From: [redacted]@wdodelta.nl
To: [redacted]@middendrenthe.nl; 'zaak@middendrenthe.nl' <zaak@middendrenthe.nl>
Subject: FW: Reactie facet bestemmingsplan zonneparken en windmolens
Date: 13.05.2020 09:14:20 (+0000)

Onderwerp: Bestemmingsplan kleine windturbines, kleinschalige zonneparken en leidingnet Midden-Drenthe

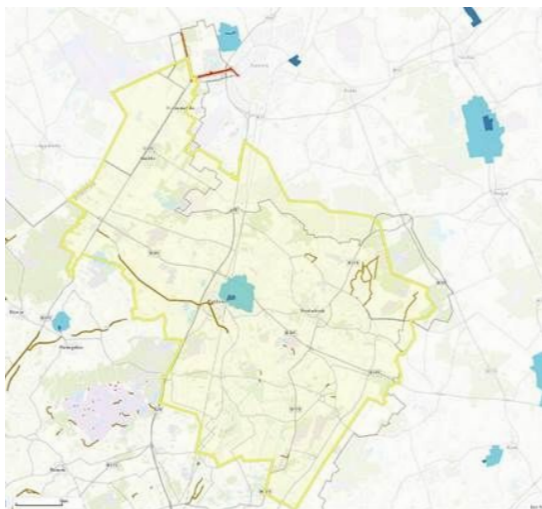
Zolang de "kleine windturbines" buiten de beschermingszone A van de waterkeringen (zie afbeelding hieronder voor screenshot mei 2020 (overige)keringen in Midden Drenthe) worden geplaatst en buiten de beschermingszones van de primaire en secundaire watergangen en er rekening wordt gehouden met het valbereik, is het geen probleem voor het waterschap. Hoe groter de afstand van de beschermingszones hoe beter.
